改善箇所説明図

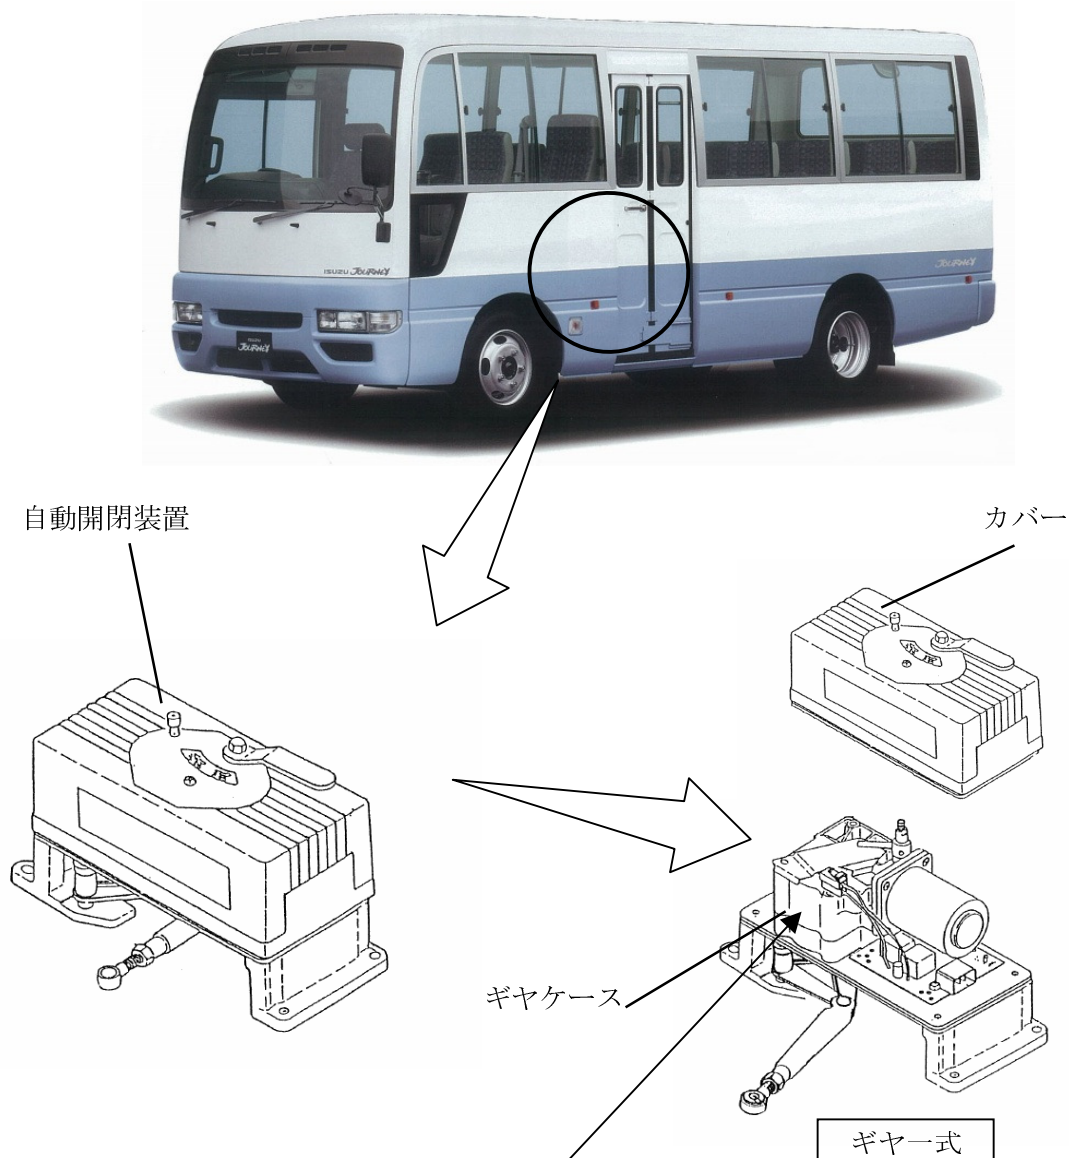
基準不適合発生箇所

2枚折戸式自動ドア付車において、自動開閉装置のギヤケースの加工が不適切なため、ギヤケースの強度が不足しているものがあり、ドアの自動開閉操作の繰り返しにより、ギヤケースが破損するものがある。そのため、そのまま使用を続けると、自動開閉状態ではドアがガタつき、閉じた状態を保持できなくなり、最悪の場合、走行中にドアがわずかに開くおそれがある。

改善の内容

全車両、当該ギヤ一式を対策品と交換する。

識別：銀色のシールをモデルナンバープレートの右横に貼り付ける。
